改善箇所説明図

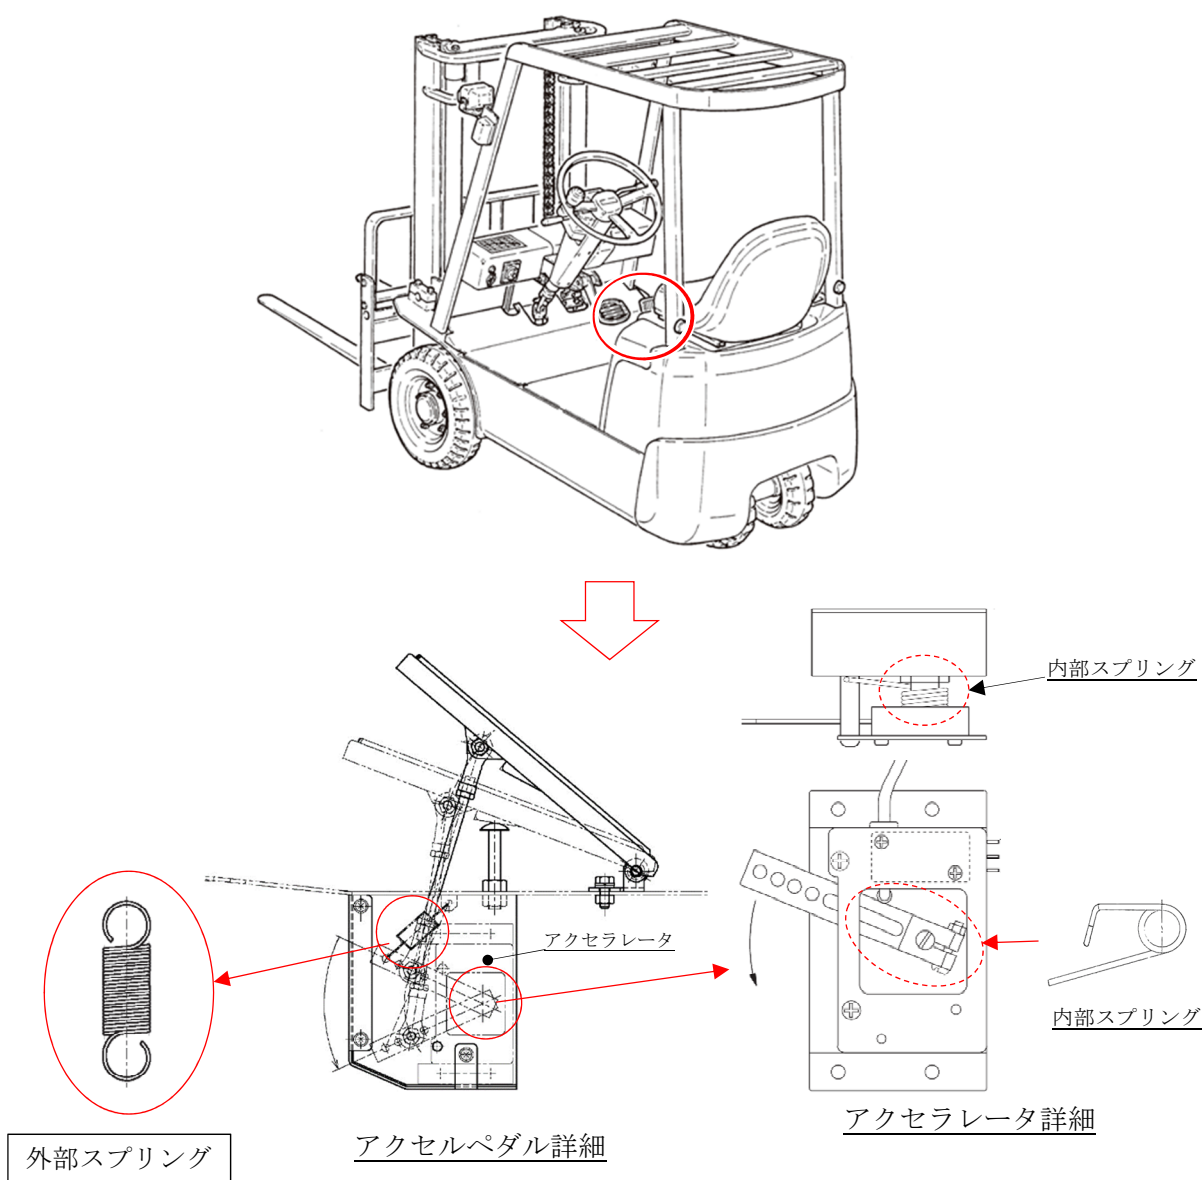
不具合発生箇所

基準不適合内容

バッテリー式フォークリフトのアクセルペダルスプリングにおいて、外部スプリングの表面加工処理が不適切なため、使用過程において錆が生じるものがある。そのため、そのまま使用を続けると、当該スプリングが折損し、最悪の場合、アクセルペダルが戻らなくなるおそれがある。

改善内容

全車両、外部スプリングを対策品に交換する。

なお、全車両、内部スプリングを点検し、折損しているものは、新品に交換する。
